OBJET : Étude d'impacts sur l'environnement
Aménagement d'un LET à Matane
Réponses aux questions finales du Menu
N/D 01-503

184
Établissement d'un lieu d'enfouissement
sanitaire à Matane
Matane
6212-03-0A1
DA1

Titre du projet: **ÉTUDE D'IMPACTS SUR L'ENVIRONNEMENT AMÉNAGEMENT D'UN LIEU D'ENFOUSSEMENT TECHNIQUE À MATANE**

Echelle: 1:1250	Dossier no.: 01-503	Feuille no.: 4/12
Date: Déc. 2002	C.A.D. no.: 01503F04

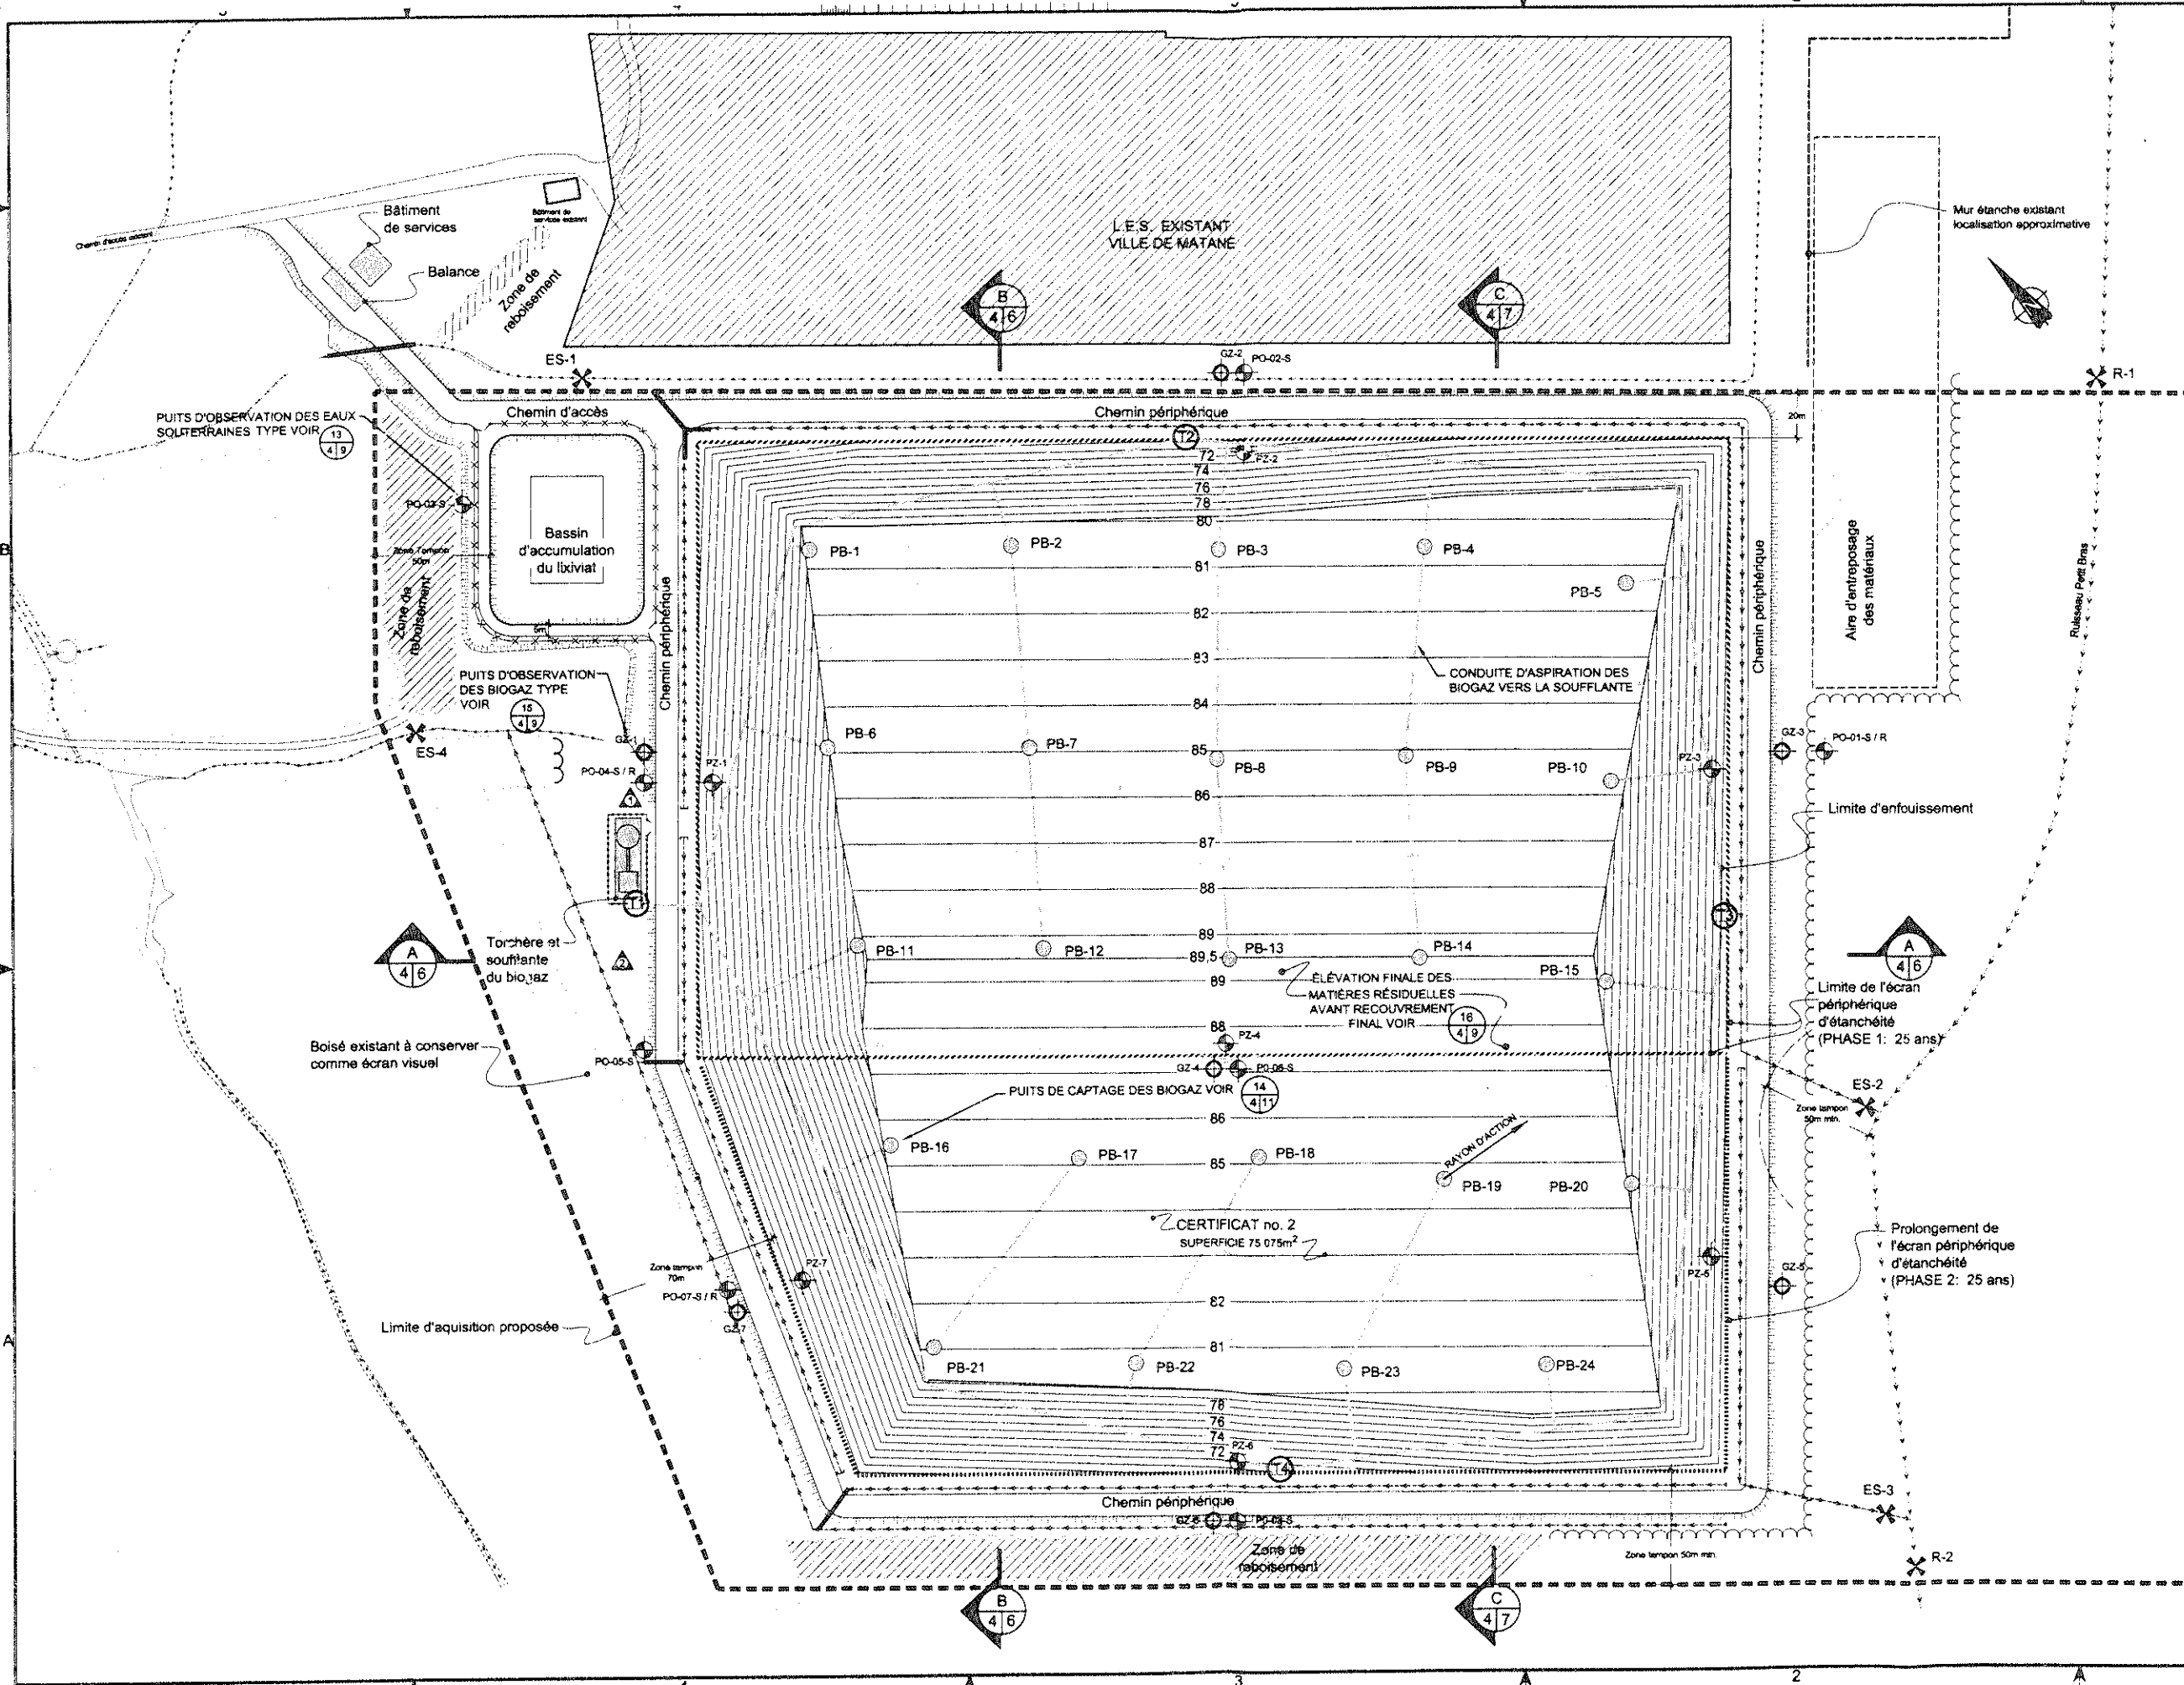
Il y a lieu de localiser précisément les points de mesure pour le suivi de la qualité des eaux superficielles.

Les quatre points d'échantillonnage proposés pour les eaux de surface ainsi que les deux nouveaux points prévus à la question 1 précédente pour le ruisseau Petit-Bras sont montrés au plan 4/12 révisé joint en annexe à la présente.
